Dodatek č. 3 KE SMLOUVĚ O DÍLO I.

- 1) Smluvní strany uzavřely dne 19. 7. 2022 Smlouvu o dílo na realizaci veřejné zakázky „**Modernizace gynekologicko-porodnického oddělení – porodnice, šestinedělí, Krajská zdravotní, a.s. – Nemocnice Teplice, o. z. – stavební práce**“ (dále také „Smlouva“ a „Dílo“). Smluvní strany zejména v souladu s čl. 10 odst. 10.4 ve spojení s čl. 23. odst. 23.9 Smlouvy uzavírají k ní tento Dodatek.

ZMĚNOVÝ LIST č.13 - Změny rozvodů - úpravy prostupů a napojení vytápění, vodovod mezi 2.NP a 3.NP - změnová PD Z1, Z2

PŮDORYS 2.NP - VÝŘEZ

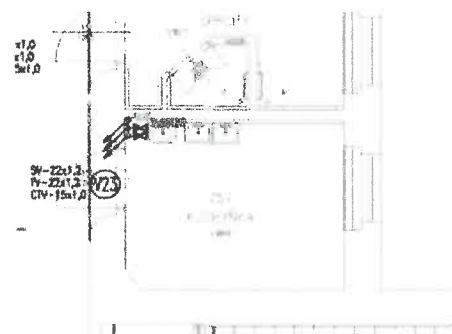
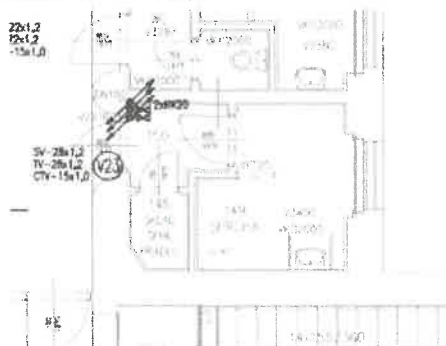
ZMĚNOVÝ LIST č. 18 - ZTI - oprava stoupacích potrubí kanalizace S122 a vodovodu V23

PŮDORYS 2NP – NOVÝ STAV

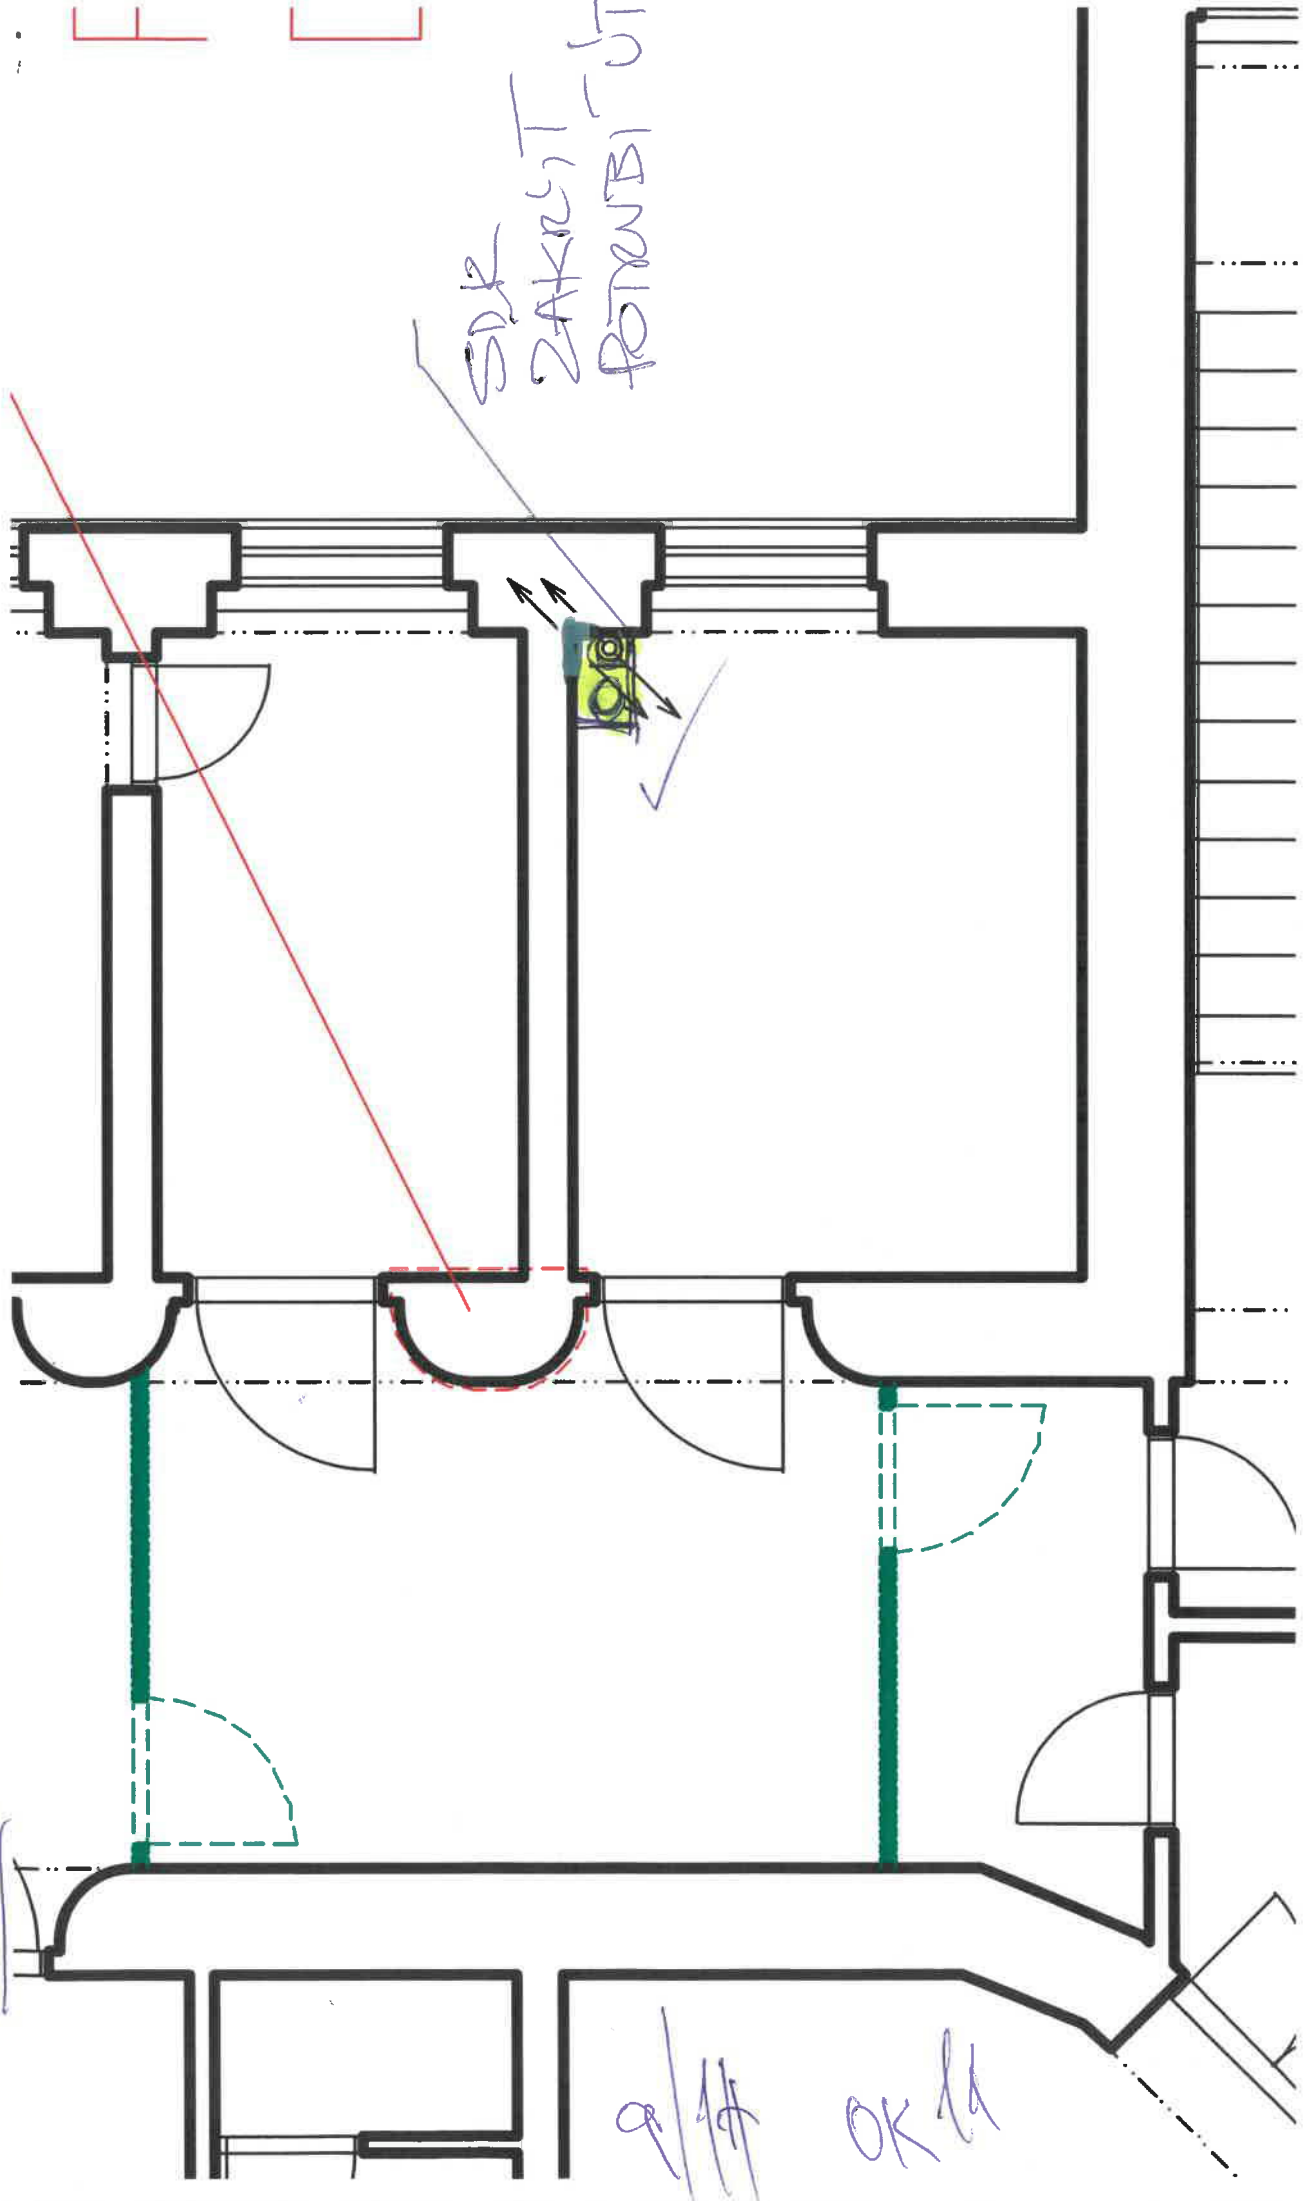
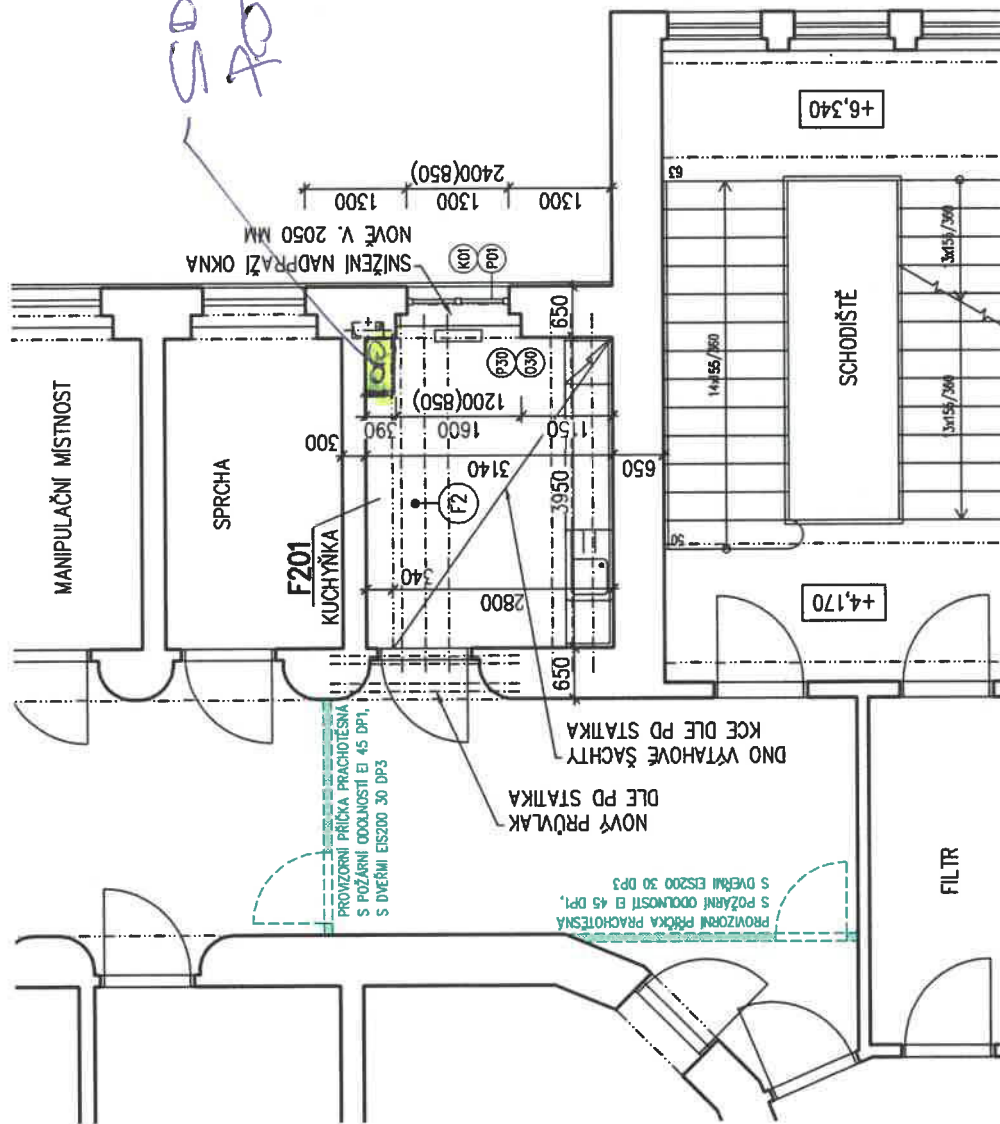
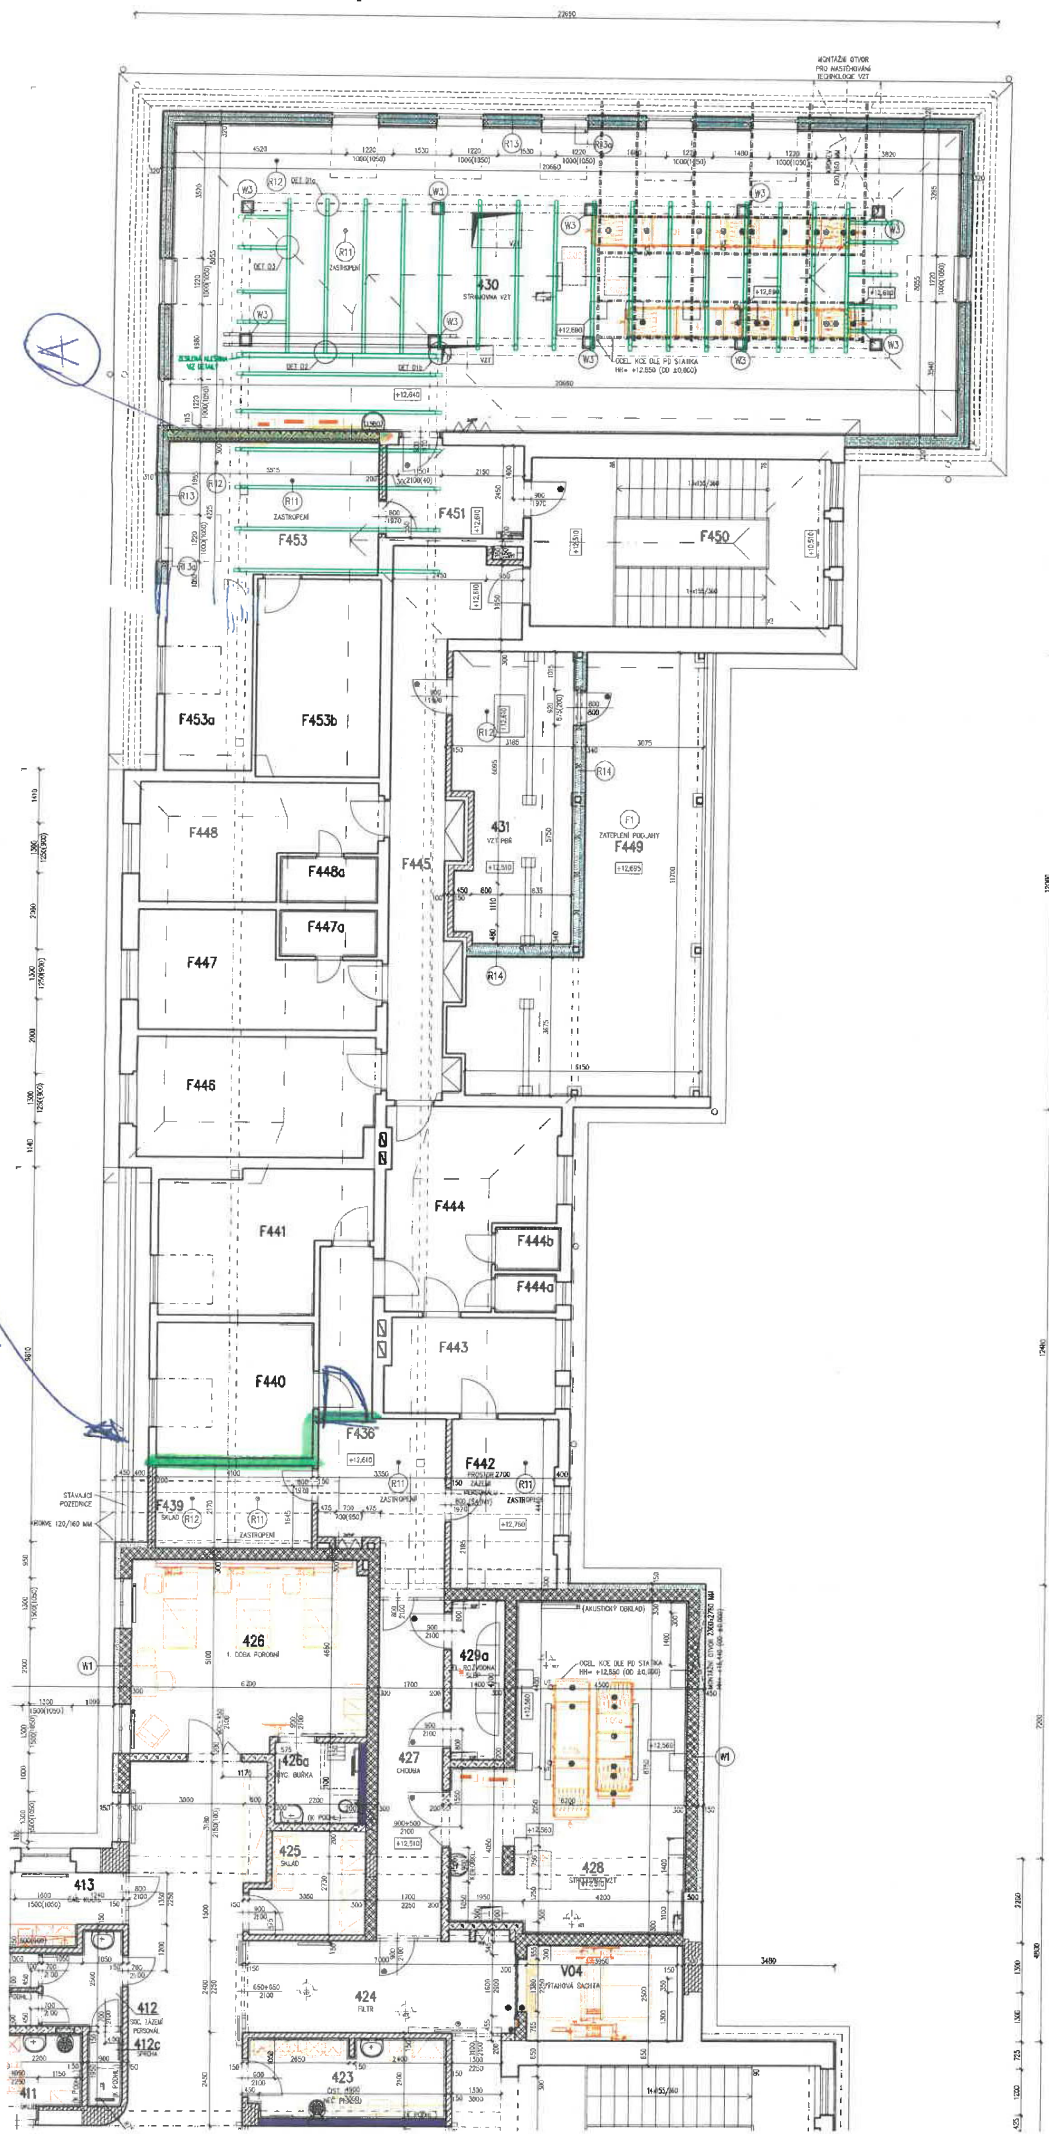
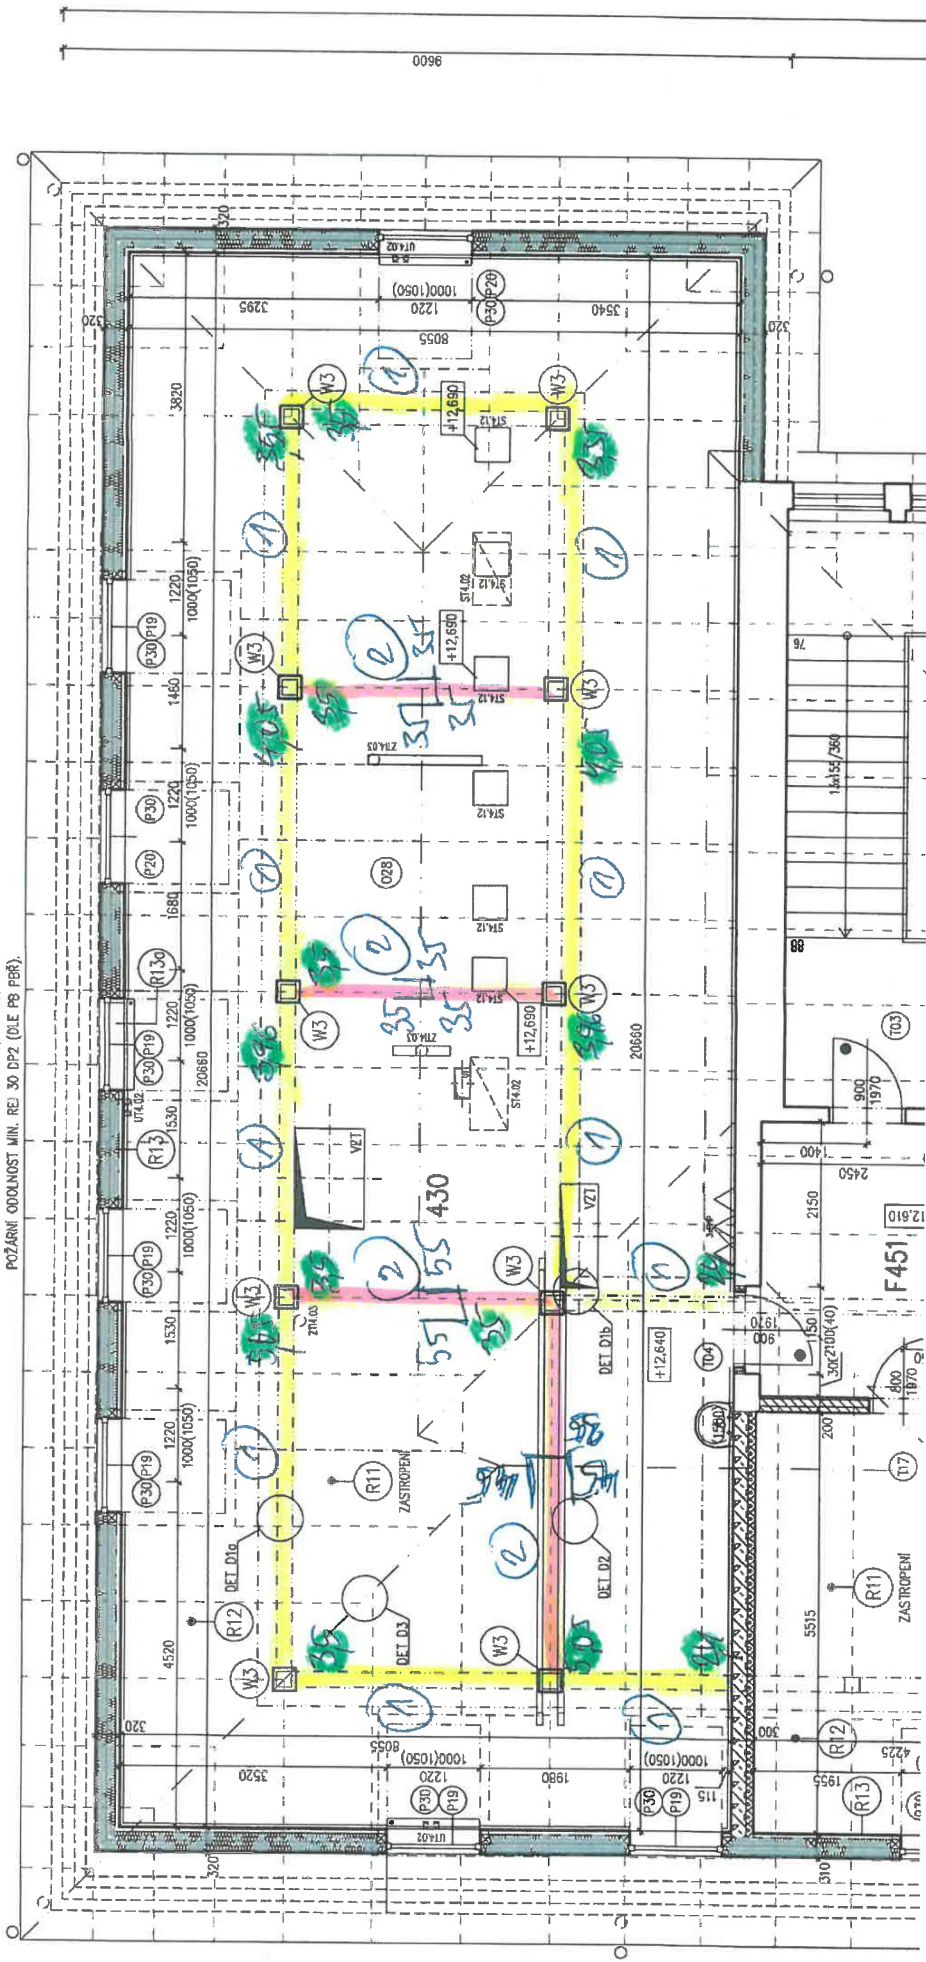
12. Kluzné založení příček 4.NP - viz výkres - požadavek RIGIPS - pod novými panely z důvodu průhybu
13. 4.NP- strojovna VZT m.č.430 - požární obklad podkrovní - detaily - zákryt konstrukce tvar L, U

NOVÉ SODUK PŘEDSTAVENÉ
INSTALAČNÍ STĚNY -
VČETI TL. NOSNÉ ZDI, PROTI
DOPLNĚNÁ PŘEDSTĚNA

ZÁKRITÝ ROZVOD
TŘB (KANALIZACE) -
NEVEJDOU SE DO
TL. SODUK PRÁCE

POZN.: NUTNO PROVÉST POŽÁRNÍ OPLÁŠENÍ VŠECH
 DŘEVĚNÝCH PRVKŮ KONSTRUKCE KRONU.
 POŽÁRNÍ ODOLNOST MIN. REI 30 DP2 (DLE PB PBR).
